Derde verdieping
Geplande toestand

Tenderstraat 16
9000 Gent

plan
17/21

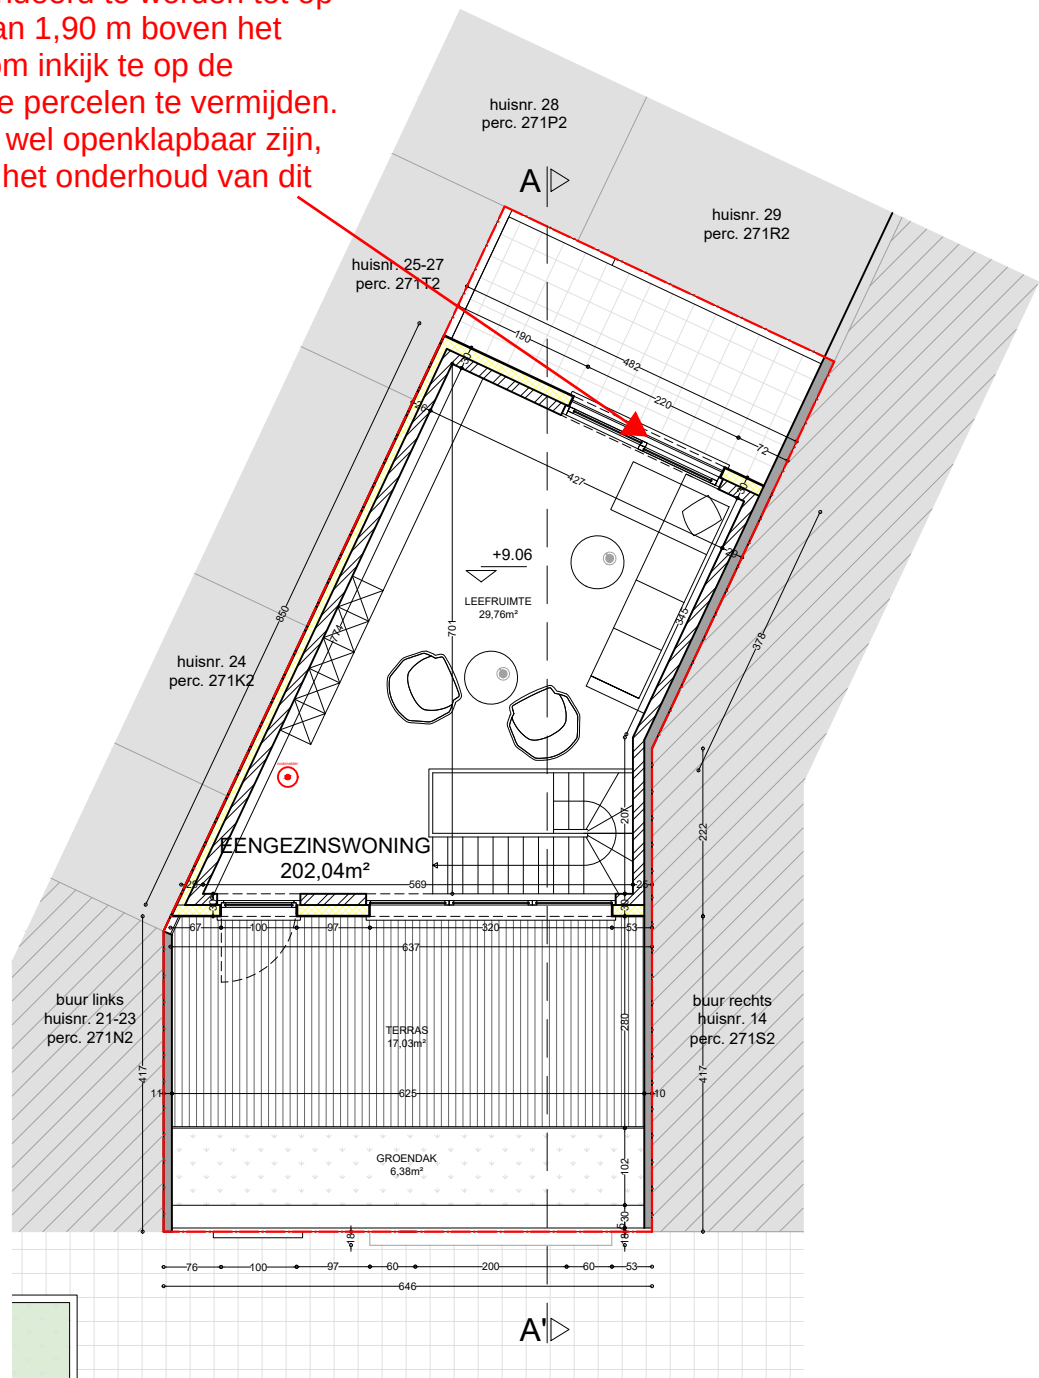
Raam achtergevel 4e verdieping:
Het achterste raam van de 4e
bouwlaag mag geen schuifraam zijn
en dient geblindeerd te worden tot op
een hoogte van 1,90 m boven het
vloerpeil, dit om inkijk te op de
achterliggende percelen te vermijden.
Het raam kan wel openklapbaar zijn,
in functie van het onderhoud van dit
raam.
